EXPEDIENTE REVISIÓN CAUTELAR DE FINCA
-Prescripciones de protección en finca-
EXPEDIENTE CAUT-2025/4 – calle LUCENA, nº 3

Emplazamiento: Calle Lucena, nº 3, Jerez de la Frontera, Cádiz

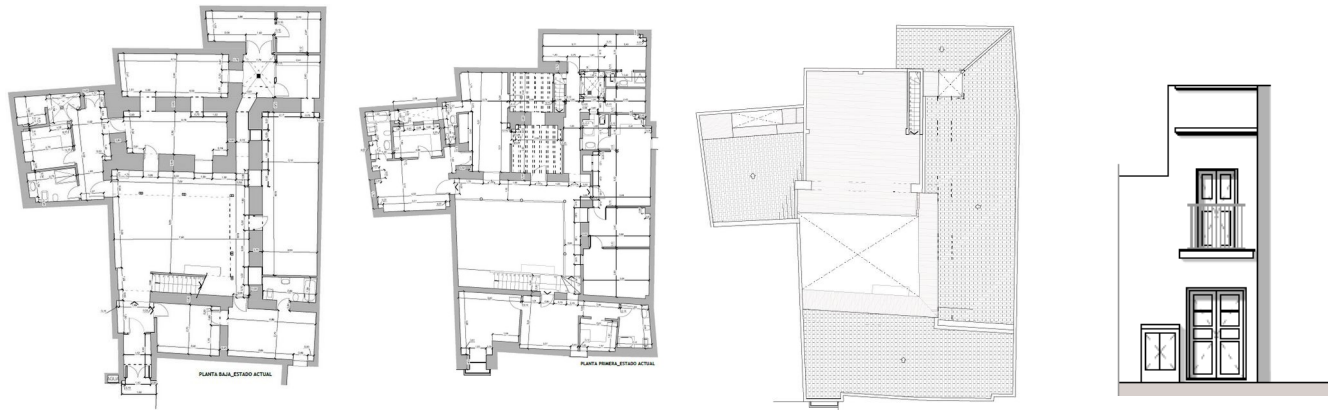
En la actualidad el inmueble presenta elementos cuyo valor justifican su protección, tales como: la fachada, por conservar la imagen urbana.

Se conservará la fachada. Se procurará la conservación de la tipología estructural de muros de carga alrededor del patio, admitiéndose de forma justificada la demolición de algunos de esos muros para cumplimiento de parámetros de habitabilidad y normativa en vigor. Dado el tamaño de los muros de planta baja, deberá realizarse una Actividad Arqueológica Preventiva sobre los mismos, para poder valorar por parte de los Servicios Técnicos municipales su posible demolición. Se procurará la conservación de los forjados tradicionales de vigas de madera y ladrillo por tabla, admitiéndose la creación de forjados nuevos con sistemas estructurales contemporáneos que no alteren la tipología esencial del inmueble, cuando existan elementos con mala calidad constructiva.
